財團法人船舶暨海洋產業研發中心  
廠商疑義回復表

工程名稱		國家船模實驗室新建工程採購案(SOIC2023-04)		
廠商 1				
項次	參考文件	疑義內容	答覆說明	複核
1		本案 112/10/6 公告、112/10/11 更正公告，112/10/30 投標，僅 14 個工作日，備標準備期間不足，建請延長投標時間。	考量廠商接收釋疑回復之時間延遲，需要增加備標準備期程，本中心將延長投標公告期程，詳政府電子採購網更新公告期。	更新公告
2	投標須知三十七、/五十四(二)、(2)	三十七(2)：以現金繳納押標金之規定(無押標金者免填)：繳納處所或金融機構帳號：中央銀行國庫局 國家海洋研究院 24673002124008。 五十四(二)：廠商以金融機構本票、支票、保付支票或郵政匯票繳納押標金或保證金者，該票據應為即期並以國家海洋研究院為受款人。 Q：本案押標金及保證金應提供予契約當事人之甲方(此案之甲方為財團法人船舶暨海洋產業研發中心)，而非委託辦理本案之國家海洋研究院。況且，乙方與國家海洋研究院無契約關係(亦可參考契約第十四條保證金係規定由甲方發還，非國家海洋研究院)。	依投標須知第十條及工程採購契約開始敘明，本案招標機關(財團法人船舶暨海洋產業研發中心)受國家海洋研究院(以下簡稱國海院)委託代辦國家船模實驗室新建工程採購案行政代辦(專管)事宜。 本案工程經費來源為政府經費，依船舶中心與國海院簽約權責劃分表，其相關費用(含保證金)繳納及發還等事宜，由代辦機關審定後轉國海院核定，核定後即由該院辦理收受繳納及發還等事宜。	無更改
3	投標須知六十	預算未完成立法程序前，得先辦理保留決標，俟預算通過後始決標生效。 Q：本案預算已完成立法程序嗎？如未完成立法程序，預計於何年度通過？	本案為「國家船模實驗室多功能水槽建置計畫」子項目之一，計畫總經費已於 112 年 6 月 21 日奉行政院核定，惟各年度預算須依前一年度實際執行情形進行編列，並提報行政院國家發展委員會審查，續送立法院審議通過並經總統公布始得執行。	無更改
4	公開閱覽意見回覆表 1.	A：…本案預算已獲行政院核定，採購預算金額為新臺幣 23 億 5,511 萬 2,051 元，…。 Q：預算已獲行政院核定，是指未完成立法程序？或已完成立法程序？	本案為「國家船模實驗室多功能水槽建置計畫」子項目之一，計畫總經費已於 112 年 6 月 21 日奉行政院核定，惟各年度預算須依前一年度實際執行情形進行編列，並提報行政院國家發展委員會審查，續送立法院審議通過並經總統公布始得執行。	無更改

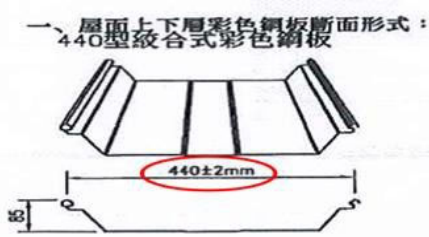
工程名稱		國家船模實驗室新建工程採購案(SOIC2023-04)		
廠商 1				
項次	參考文件	疑義內容	答覆說明	複核
21	AR-726/6	圖 AR-726/6「金鋼砂耐磨地坪」，標單無此項目， Q1：如屬本工程，是否增項？ Q2：請提供施作位置。	本案用於一樓汽車斜坡道主入口前方地坪，圖 AR-726/6「金鋼砂耐磨地坪」改為”3CM 後花崗石地坪”，標單配合調整。	修圖 AR-726/6
22	AR-726/7	圖 AR-726/7「室外 RC 鋪面」，表層為整體粉光金鋼砂面層(AR-726/6)，標單無此項目， Q1：如屬本工程，是否增項？ Q2：請提供施作位置。	1. 該「室外 RC 鋪面」係施作一樓主入口汽車斜坡道，表層為 AC 面層。 上述圖說已標示於景觀圖，故取消圖 AR-726/7	取消 AR-726/7
23	AR-726/9	圖 AR-726/9「隔音防振浮動地板」，標單無此項目， Q1：如屬本工程，是否增項？ Q2：請提供施作位置。	本案無使用「隔音防振浮動地板」，圖 AR-726/9 取消。	取消圖 AR-726/9
24	AR-726/10	圖 AR-726/10 實驗室水槽外牆板防水詳圖， Q：詳圖中以下項目未列於標單壹. 一.3.7.6「地下構造物大底及外牆防水(改質瀝青防水毯)」單價分析內，是否增項？ 1. 止滑式 L 型鋁押條, 填縫處理 2. 1:2 防水粉刷 3. 2.5mm PE 板	1. 標單壹. 一. 3. 7. 6 「地下構造物大底及外牆防水(改質瀝青防水毯)」將拆為「地下構造物大底防水」及「地下構造物外牆防水」。 2. 標單(單價分析)補充 止滑式 L 型鋁押條, 填縫處理、. 1:2 防水粉刷、2.5mm PE 板等項目。	已說明
25	AR-727/1	圖 AR-727/1「不銹鋼門檻」，標單無此項目， Q1：如屬本工程，是否增項？ Q2：請提供施作位置。	1. AR-727/1「不銹鋼門檻」用於室內不同地坪交界面。 2. 原有標單之人造石門檻，配合更改為「不銹鋼門檻」。	修正圖 AR-727/1
26	AR-727/2	圖 AR-727/2 門檻包含「大理石門檻(5*5cm 條石，長度同門淨寬)」等，備註「浴廁、茶水間需設置門檻」，標單無此項目， Q1：如屬本工程，是否增項？	1. 「浴廁、茶水間需設置門檻」為人造石門檻，修正圖 AR-727/1 及 AR-727/2。 2. 標單改為”大理石門檻”	修正圖 AR-727/1 及 AR-727/2
